改善箇所説明図

基準不適合発生箇所

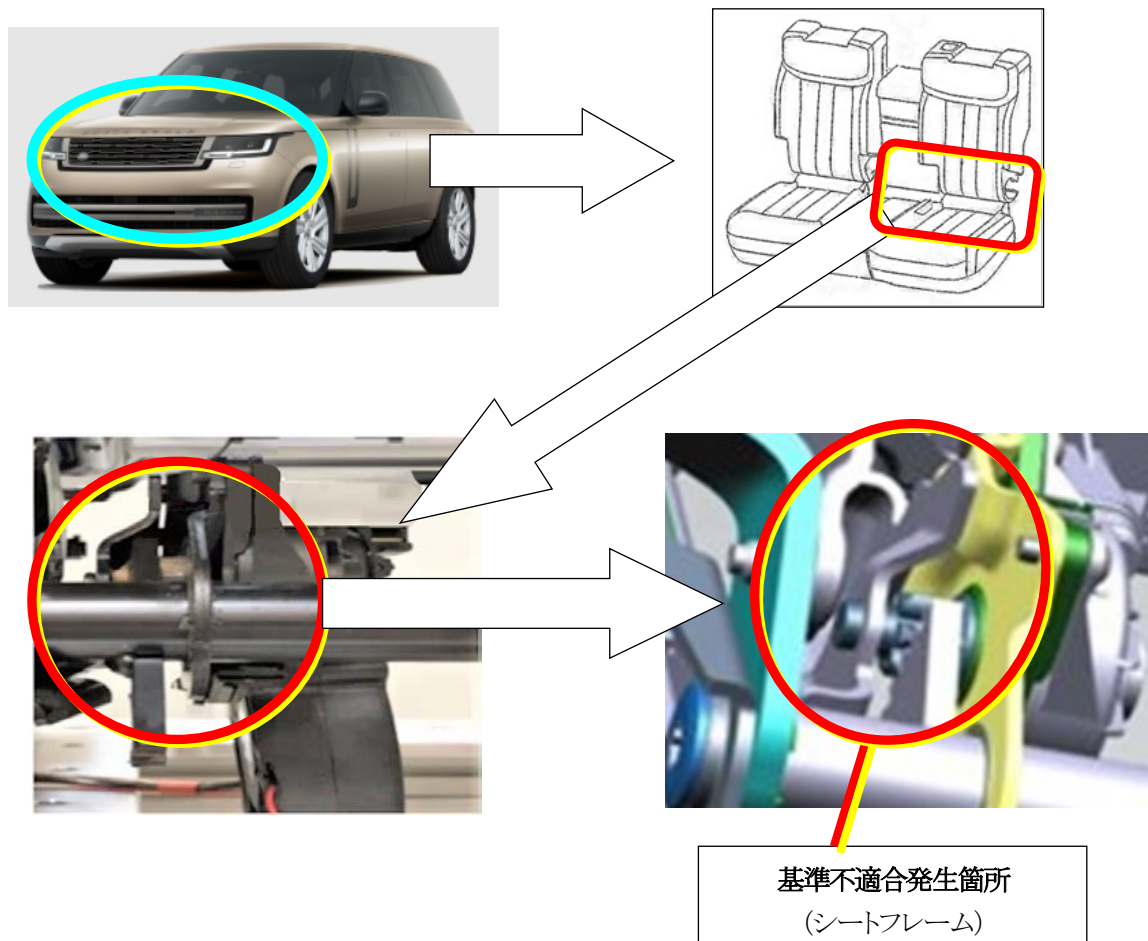
2列目の左側シートフレームにおいて、作業管理が不適切なため溶接不良のラッチが装着されているものがある。そのため、シートが正しく固定されない場合があり、衝突時等の急減速が発生するとシートが前方に倒れ、最悪の場合、乗員が負傷するおそれがある。

全車両、当該シートのラッチ機構を点検し、必要に応じて当該シートフレームを交換する。

識別：当該シートフレーム、左前側取付ボルトに黒ペイントを塗布する。
